**RÉPONSES D'HYDRO-QUÉBEC DISTRIBUTION
À LA DEMANDE DE RENSEIGNEMENTS N° 1
DE LA FCEI**

DEMANDE D'APPROBATION DU PLAN D'APPROVISIONNEMENT 2020-2029
DOSSIER R-4110-2019

FIGURE 1 :
PROFIL MOYEN DE LA RECHARGE D'UN VÉHICULE ÉLECTRIQUE AU QUÉBEC
LORS D'UNE JOURNÉE FROIDE D'HIVER – PRÉVISION À L'HORIZON 2027

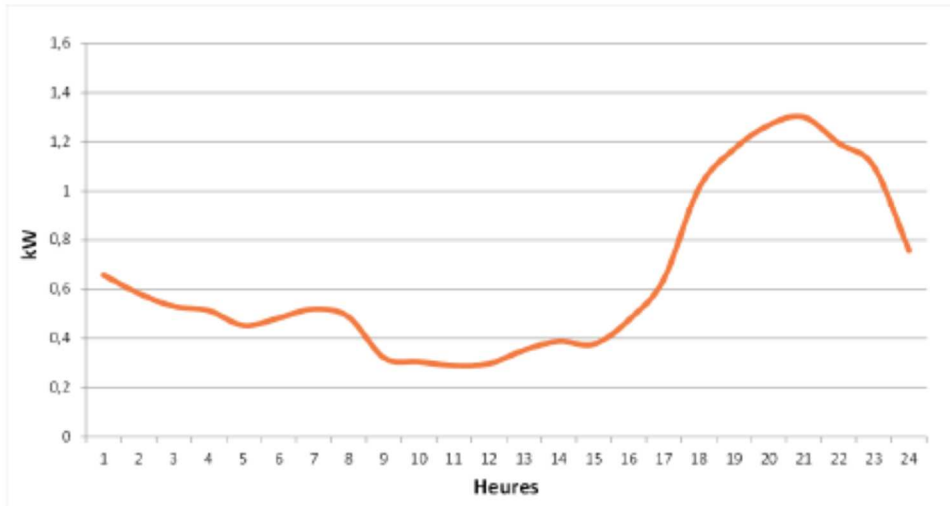
Cette figure démontre un impact maximal de la recharge d'environ 1,3 kW à la pointe du soir contre 0,5 kW à la pointe du matin.

3.1 La référence (ii) démontre que la recharge de véhicules électriques a un impact beaucoup plus important sur la pointe du soir que sur celle du matin. La FCEI calcule que l'ajout de 570 000 véhicules par rapport à 2019-2020 aura un impact d'environ 285 MW sur la pointe du matin et d'environ 741 MW sur la pointe du soir à l'horizon 2029, soit un écart de plus de 450 MW. Pour chacune des années du plan, veuillez indiquer laquelle de la pointe du matin ou du soir est la plus élevée et présenter :

4 **Voir aussi le tableau 2.4 de la pièce HQD-2, document 2 (B-0007) pour la part**
5 **des véhicules électriques à la pointe hivernale normale sur la période couverte**
6 **par le Plan.**

1 D’autre part, le Distributeur tient à réitérer que l’impact d’environ 1,3 kW
 2 mentionné par l’intervenant arrive à une heure de la journée, soit entre 20:00 et
 3 21:00, où la probabilité d’occurrence de la pointe sur la période couverte par le
 4 Plan est de 0 %, et ce, en tenant compte de la diffusion croissante des véhicules
 5 électriques.
